Verslag huishoudelijke elektrische installatie op laagspanning en zeer lage spanning**Algemeen:**

Referentie: 006-20260814-04	Datum controle: 14/08/2026
Keurder: 006

Eigenaar: Onbekend	EAN-code: 541448820057004639
Adres installatie: Molenzicht 29, 2380 - Ravels	Nummer teller(s): 1lgz0477228254
Distributienetbeheerder installatie: Fluvius	
Datum uitvoering installatie: ☒ Vóór 01/10/1981 ☐ Tussen 01/10/1981 en 01/06/2020 ☐ Vanaf 01/06/2020	
Type: ☒ Wooneenheid ☐ Niet-huishoudelijk ☐ PV ☐ Batterij ☐ Laadpaal

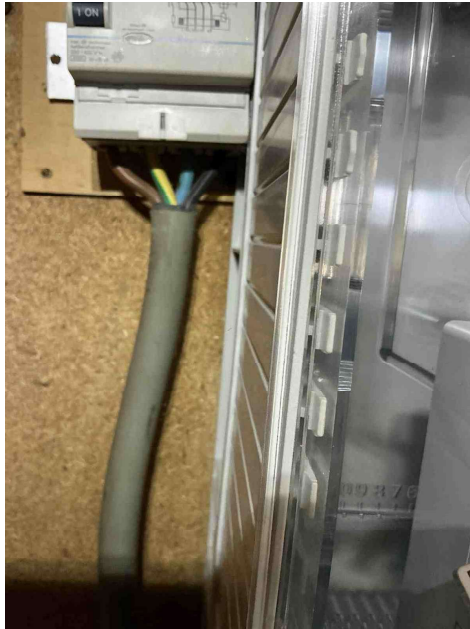
B34 - Het kabeltype van de meterbord verbinding aan de oorsprong van de installatie beantwoordt niet aan de minimale vereisten vastgelegd door de distributienet beheerder. (Boek1: 1.5 + SYNERGRID C1/107)

Opmerking: 4G16

C18 - Het gebruik van een geïsoleerde geleider met de geel/groene kleurencombinatie als actieve geleider is niet toegestaan (Boek 1: 5.1.6.2).

Opmerking: O.a. meter-bord

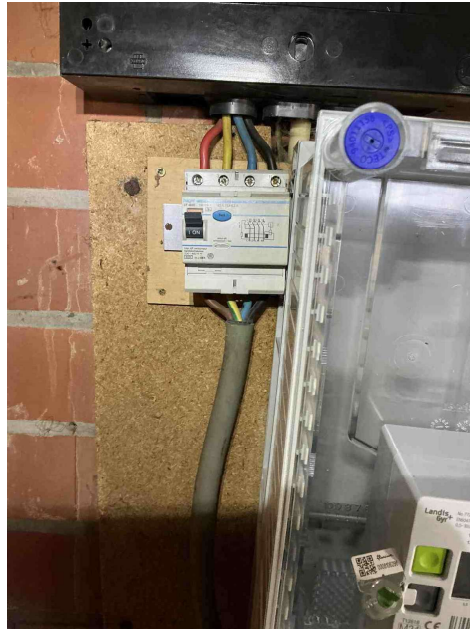
B04 - De aanduiding van de kringen, klemmen en/of schakelapparatuur ontbreekt, is onjuist of is onvolledig (Boek 1: 3.1.3.1/5.1.6.1).
Opmerking: O.a. bord1

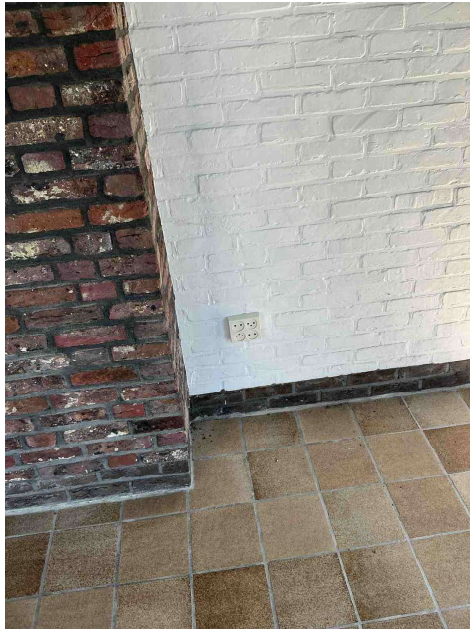
B30 - De houder van de beveiliging in een huishoudelijke ruimte is niet voorzien van aangepaste kalibreerelementen (Boek1: 5.3.5.5).

Opmerking: O.a. bord1

B14 - Abnormale opwarming van de beveiligingen, schakelapparatuur, aansluitklemmen (Boek 1: 4.4.1.1).

Opmerking: O.a. bord1

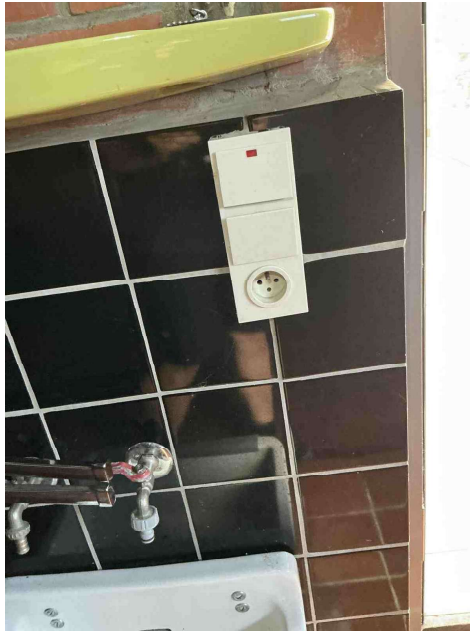
T11 - De contactdozen waarvan de toegekende stroomsterkte maximaal 16A en de toegekende spanning maximaal 250V bedraagt en niet bedoeld zijn voor de voeding van een of meerdere verbruikstoestellen voor een specifiek doel en niet geplaatst zijn in of op schakel- en verdeelborden, beschikken niet of IPXX-D (incl. gemeenschappelijke delen residentieel geheel) (Boek 1: 4.2.2.3/5.3.5.2).

Opmerking: O.a. garage , keuken, veranda2, badkamermeubel

T21 - Het elektrisch materieel is niet geplaatst volgens de voorschriften van de fabrikant/ regels van goed vakmanschap . (Boek 1: 1.4.1.3)

Opmerking: O.a. verdeelstekker vast opgesteld in veranda 2

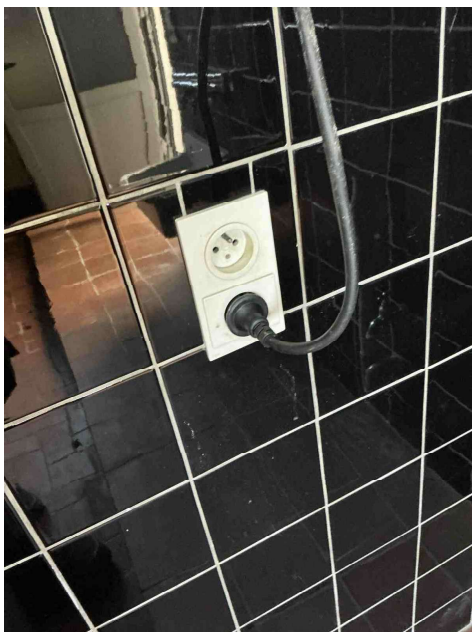
T11 - De contactdozen waarvan de toegekende stroomsterkte maximaal 16A en de toegekende spanning maximaal 250V bedraagt en niet bedoeld zijn voor de voeding van een of meerdere verbruikstoestellen voor een specifiek doel en niet geplaatst zijn in of op schakel- en verdeelborden, beschikken niet of IPXX-D (incl. gemeenschappelijke delen residentieel geheel) (Boek 1: 4.2.2.3/5.3.5.2).

Opmerking: O.a. garage , keuken, veranda2, badkamermeubel

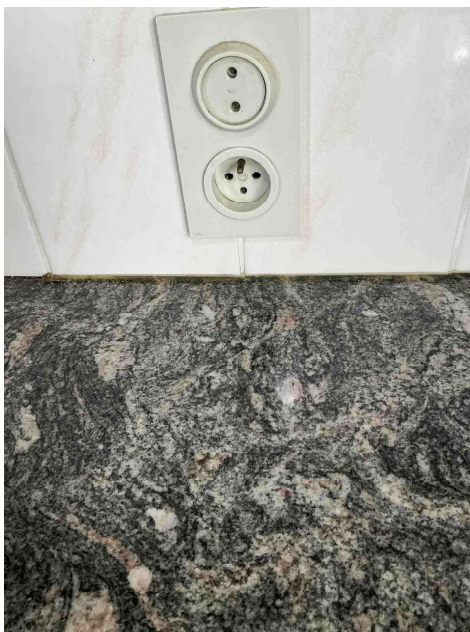
T11 - De contactdozen waarvan de toegekende stroomsterkte maximaal 16A en de toegekende spanning maximaal 250V bedraagt en niet bedoeld zijn voor de voeding van een of meerdere verbruikstoestellen voor een specifiek doel en niet geplaatst zijn in of op schakel- en verdeelborden, beschikken niet of IPXX-D (incl. gemeenschappelijke delen residentieel geheel) (Boek 1: 4.2.2.3/5.3.5.2).

Opmerking: O.a. garage , keuken, veranda2, badkamermeubel

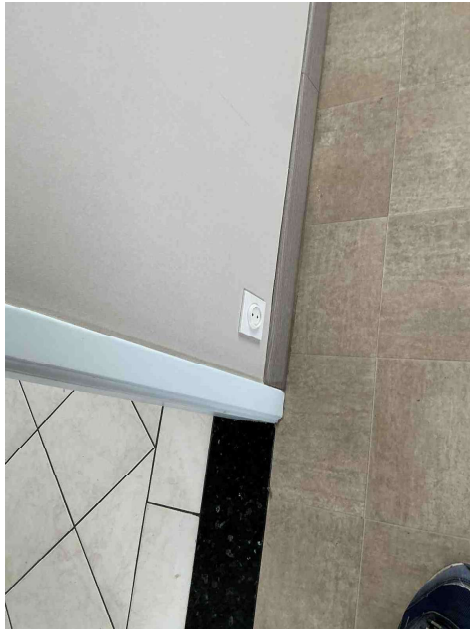
A20 - Er bevindt zich een contactdoos zonder beschermingsgeleider in de elektrische installatie. Deze is niet geplaatst achter een differentieelstroombeschermingsinrichting met grote (max. 30mA) of zeer grote (max. 10mA) gevoeligheid.

Opmerking: O.a. keuken, woonkamer

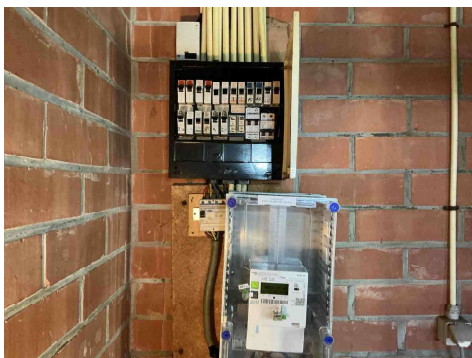
A20 - Er bevindt zich een contactdoos zonder beschermingsgeleider in de elektrische installatie. Deze is niet geplaatst achter een differentieelstroombeschermingsinrichting met grote (max. 30mA) of zeer grote (max. 10mA) gevoeligheid.

Opmerking: O.a. keuken, woonkamer
